Participatie De Tille Uithuizen

Herontwikkeling locatie De Tille Uithuizen

Onderzoek alternatieven n.a.v. overleg 28 september

Footprint Noorderzorg alternatief 3: L-model buiten bouwvlak

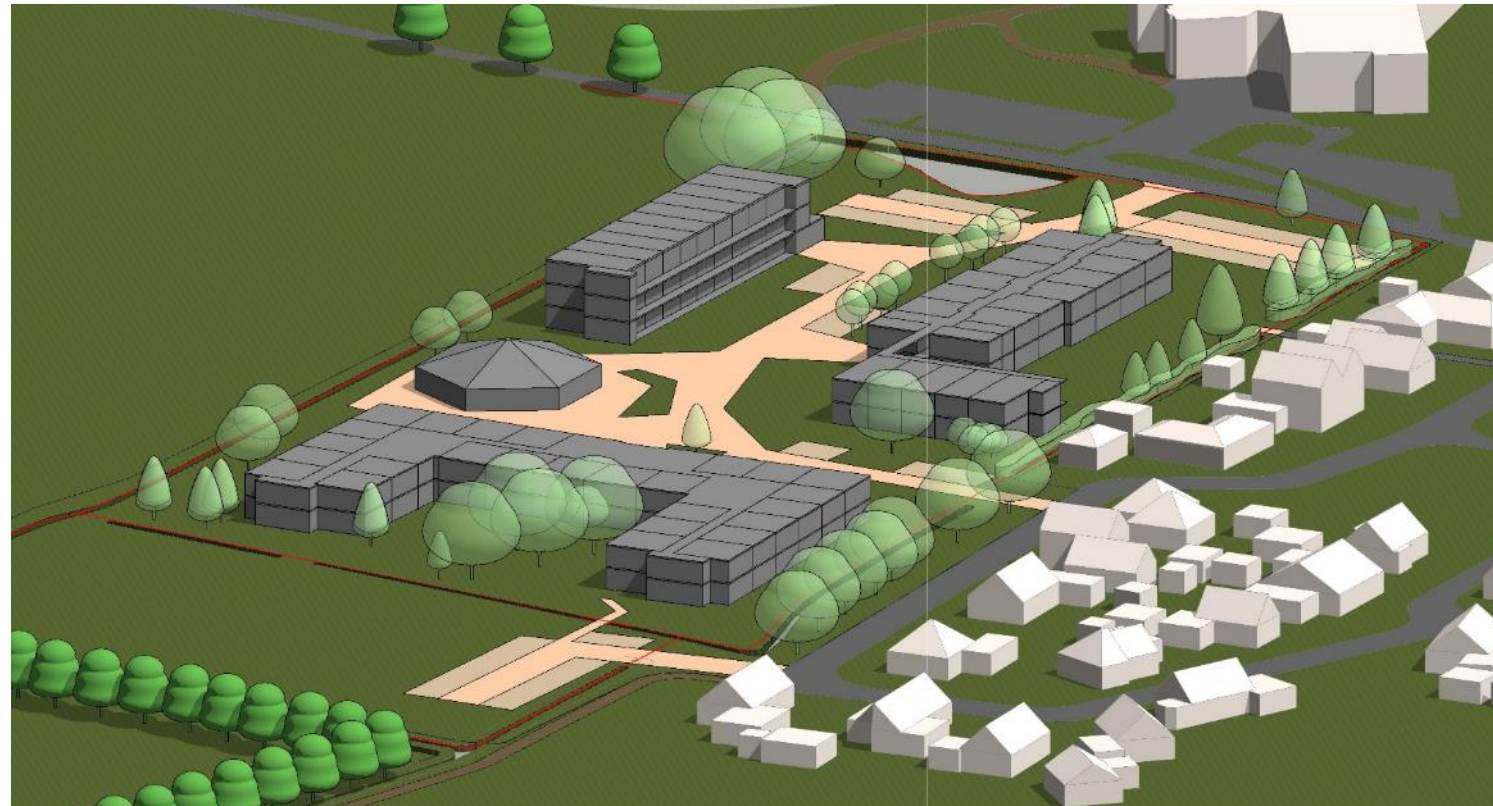
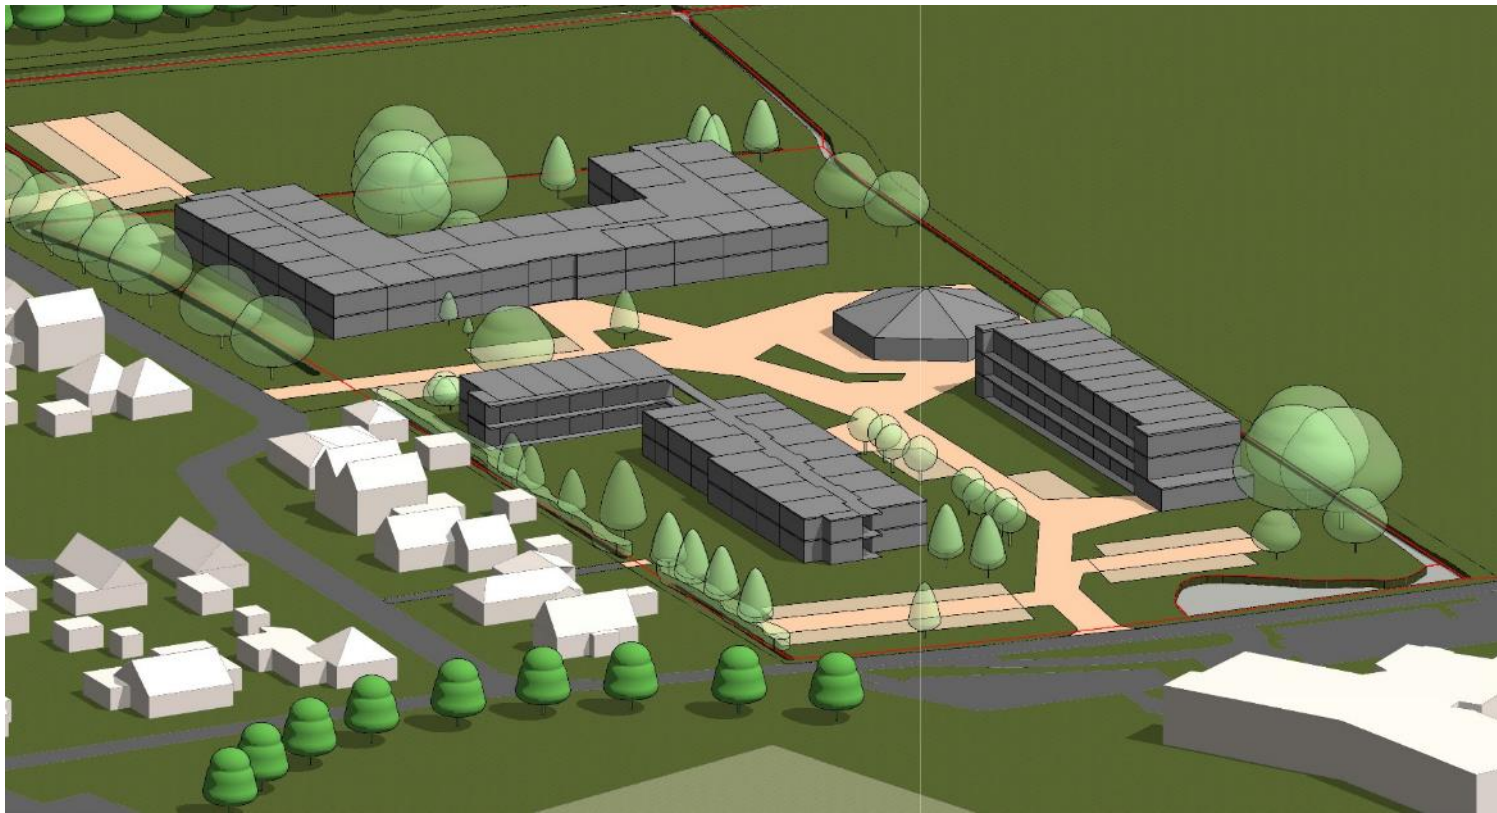
Het derde alternatief:

- parkeren achter op het terrein is vervallen op die plek en in aantal verminderd naar 12 p-plaatsen in de groenstrook aan de Ulbrandahof (tussen de bomen).
- De tweede auto-ingang op de plek waar nu alleen calamiteitentoeegang zit is vervallen en is nu weer een calamiteitentoeegang die nog wel door fietsers en voetgangers te gebruiken is.
- Gebouw Noorderzorg is van vorm veranderd, waardoor er een minder brede gevel ontstaat aan de zijde van de Ulbrandahof (ca. 17,5 m t.o.v. 35 a 40 m in de andere twee alternatieven). Dit moet nog wel met Noorderzorg besproken worden of deze gebouwworm ook passend is voor de klantgroep.
- De afstand tot de woningen wordt ca. 1 meter groter dan het oorspronkelijke model, totaal ca 31m (maar dus wel veel minder breed dan in het oorspronkelijke model).
